改善箇所説明図

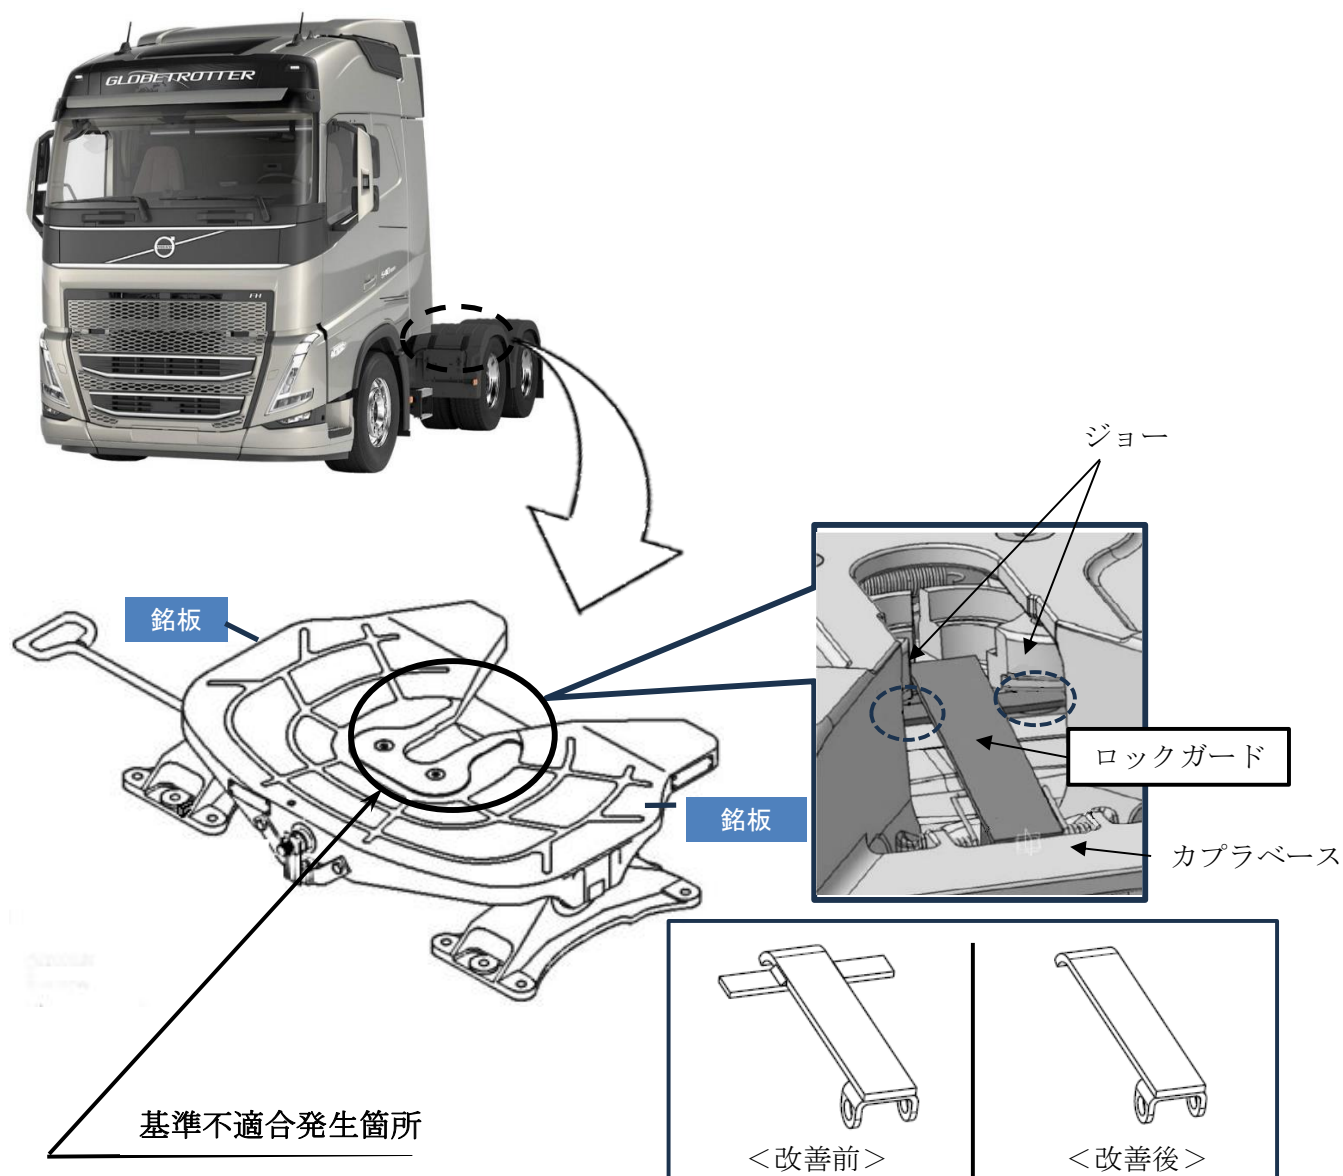
大型トラクタの2軸式カプラにおいて、製造工程の作業性改善で設計変更したロックガード（誤連結防止部品）の形状が不適切なため、トラクタとトレーラの高さが合っていない状態で連結操作を行うと、ロックガードが正しく作動せず誤連結状態となるとともに、運転席センタパネル内に連結完了を示す連結確認ランプが点灯することがある。そのため、目視による連結状態の確認をしないまま使用を続けると、走行中にトラクタとトレーラが分離するおそれがある。

全車両、ロックガードの形状を確認し、交換対象の場合はロックガードを対策品と交換し、ジョー上面とロックガードR部頂点を計測の上、必要に応じて調整する。なお、対策品に交換するまでの間、使用者へ連結操作時にトラクタとトレーラの高さを合わせることを、および完了後に連結状態を目視確認することを周知する。

識別：連結装置左後方または右側方の銘板に白色ペイントを塗布する。
